Příloha č. 9 Postup výstavby

JANÁČKOVO KULTURNÍ CENTRUM V BRNĚ

Návrh dostavby náměstí mezi JKC a hotelem International
dle Smlouvy o spolupráci mezi BKOM, SmB a HIB Development,
04/2022

**Průvodní zpráva
Návrh dostavby náměstí**

CELKOVÁ SITUACE 1 : 400 výkr.č.: C.3X

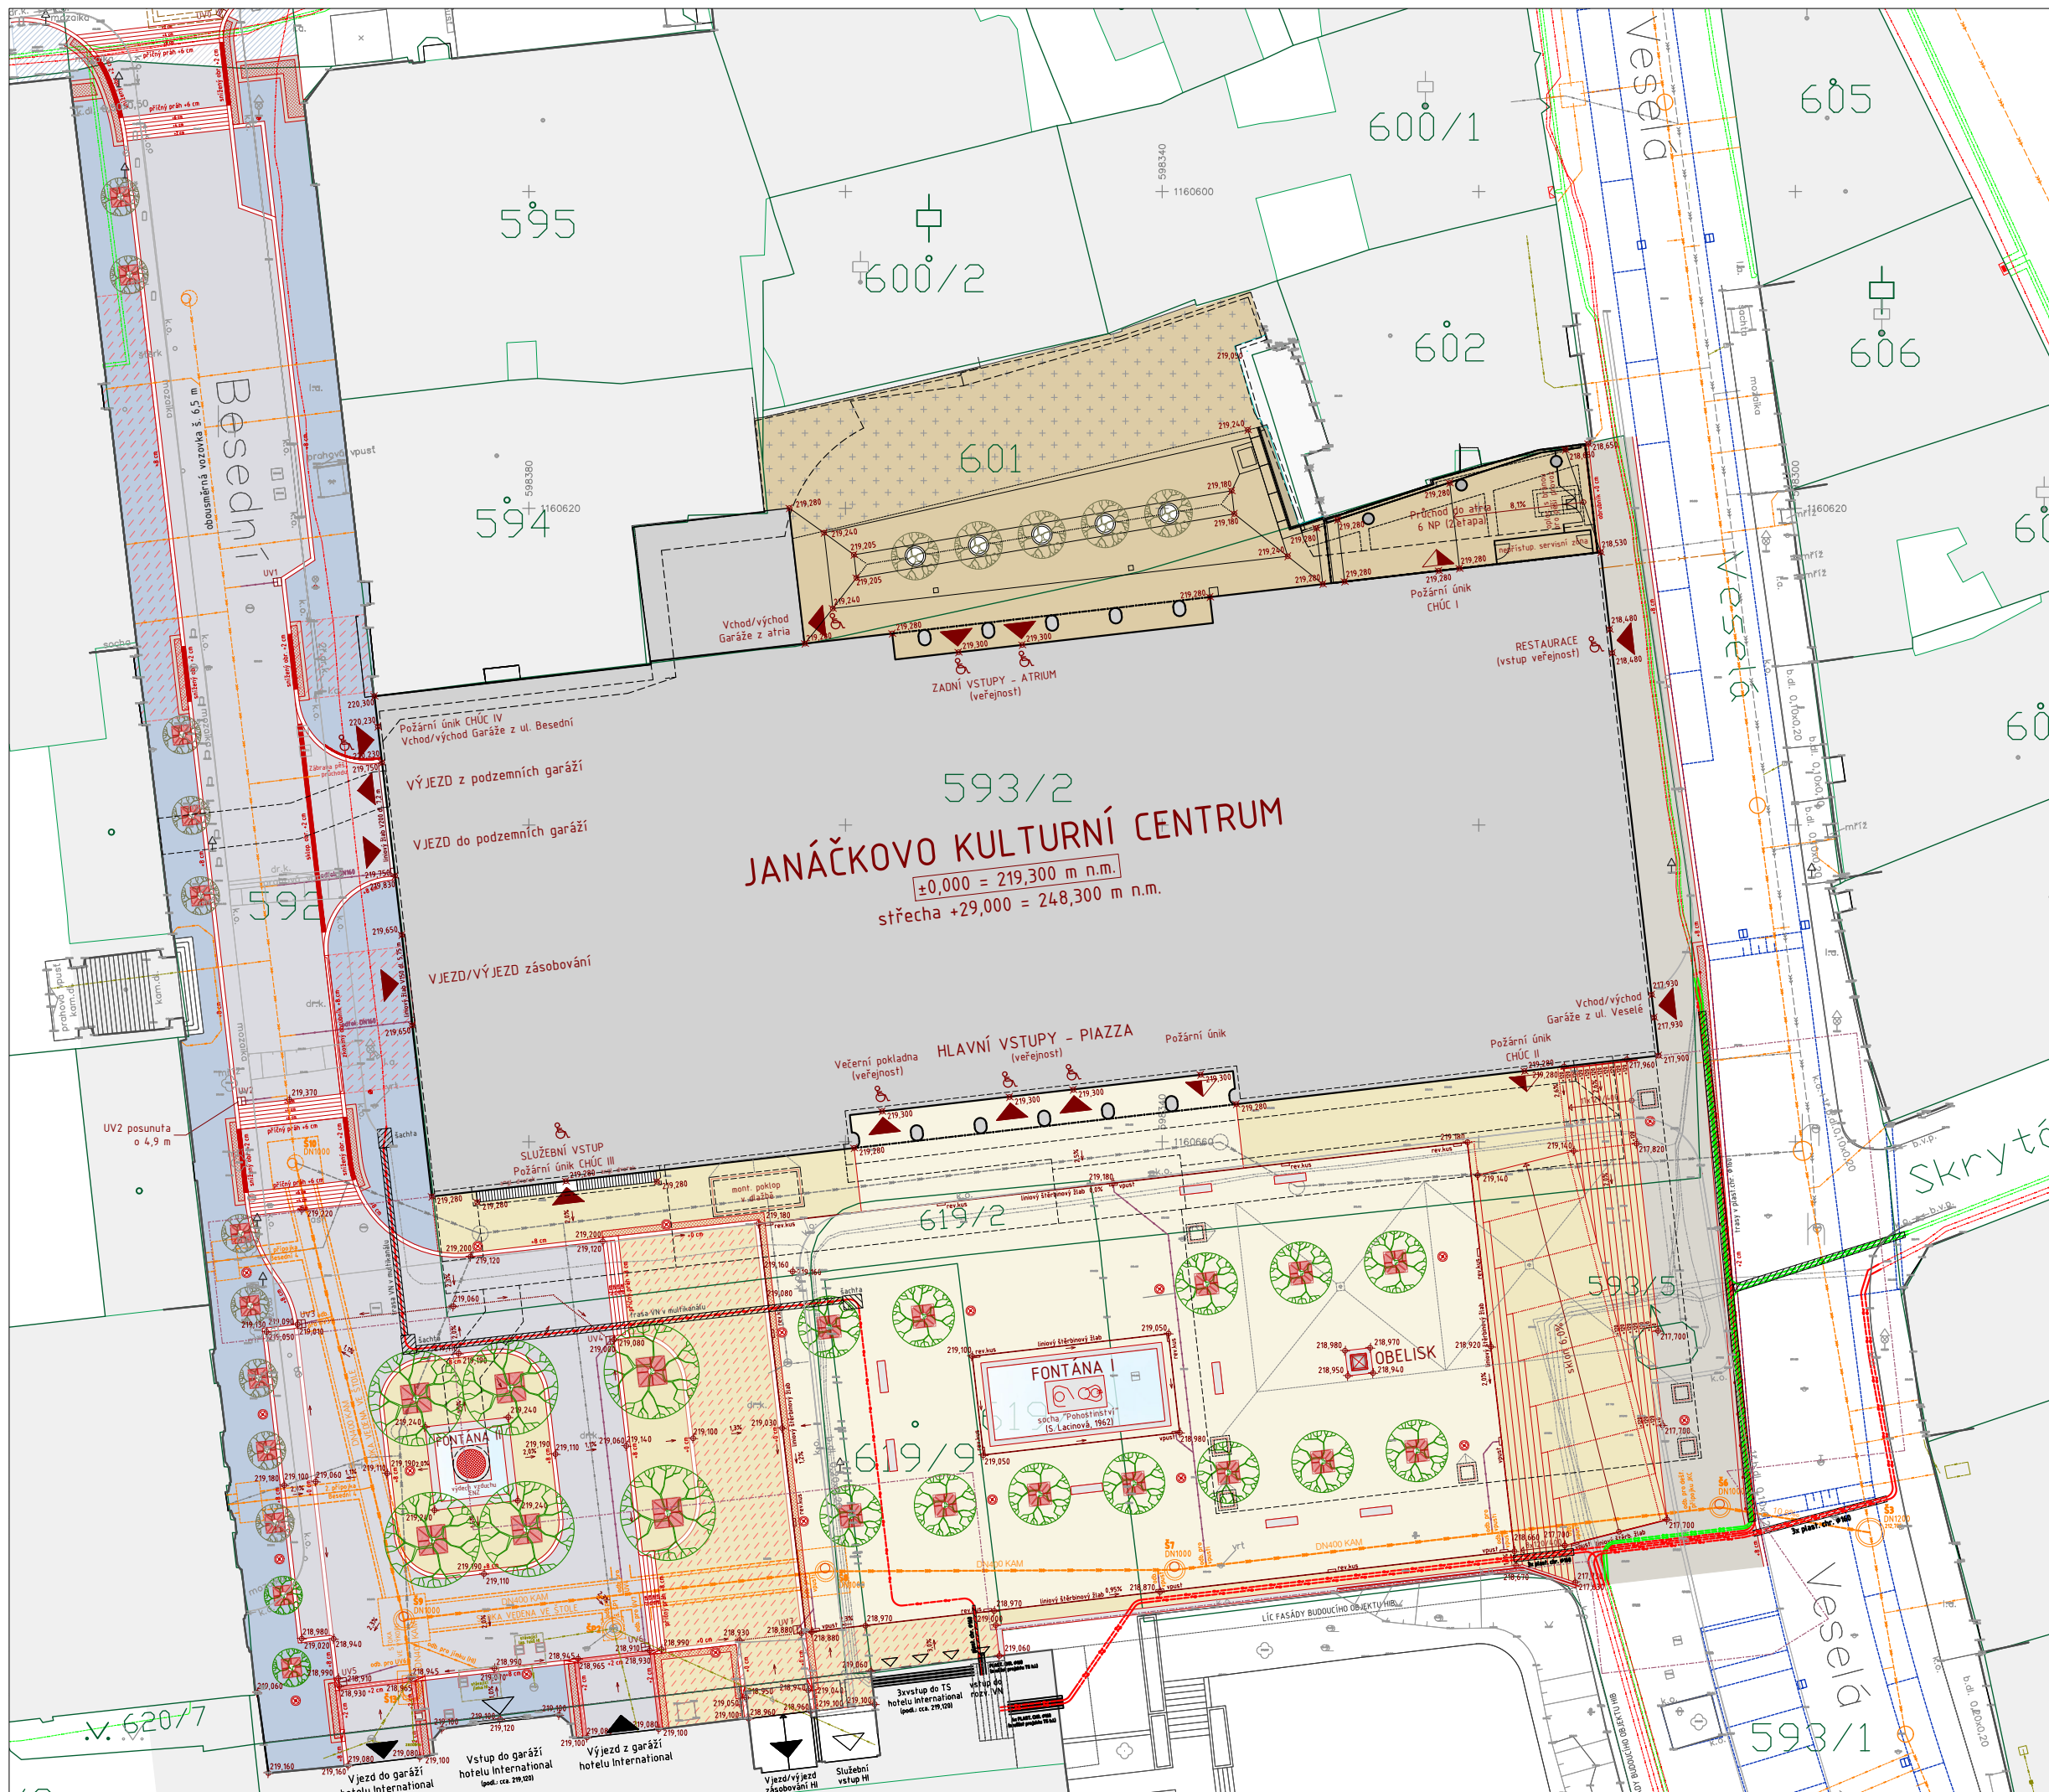
- 2) Objednatel vyhrazuje změnu stavby spočívající naplnění příloh Smlouvy o spolupráci se společností HIB DEVELOPMENT a.s. (dále jen „HIB“) specifikované v odst. I.11. Smlouvy o dílo, která tvoří přílohu č. 11 Smlouvy o dílo (dále jen „Smlouva o spolupráci“), zejména pak úpravu náměstí před stavbou JKC. Touto úpravou dojde k odstranění stávající trafostanice HIB, úpravě dopravního řešení před vjezdem do garáží HIB tzv. řešení „H“, úpravě podoby náměstí reflektující možnou budoucí výstavbu přístavby HIB, možné propojení garáží v části „technologického centra“ s garážemi přístavby HIB. Tato vyhrazená změna je blíže specifikována v situaci s názvem „Celková situace 1:400 výkres C.3x“ a Průvodní zprávě– návrh dostavby náměstí 4/2022, které jsou přílohou této přílohy č. 9 Smlouvy o dílo.

- 3) Zadávací dokumentace, respektive dokumentace pro provedení stavby (PDPS) je zpracována dle povolení v bodě 1), a to včetně výkazu výměr. K uvažovaným změnám dle bodu 2) je součástí zadávací dokumentace situace názvem „Celková situace 1:400 výkres C.3x“ a Průvodní zpráva– návrh dostavby náměstí 4/2022, uvedené v bodě 2), a to bez výkazu výměr. V případě, že dojde k realizaci záměru dle bodu 2), budou k ocenění prací použity položky dle čl. VI. Smlouvy o dílo.
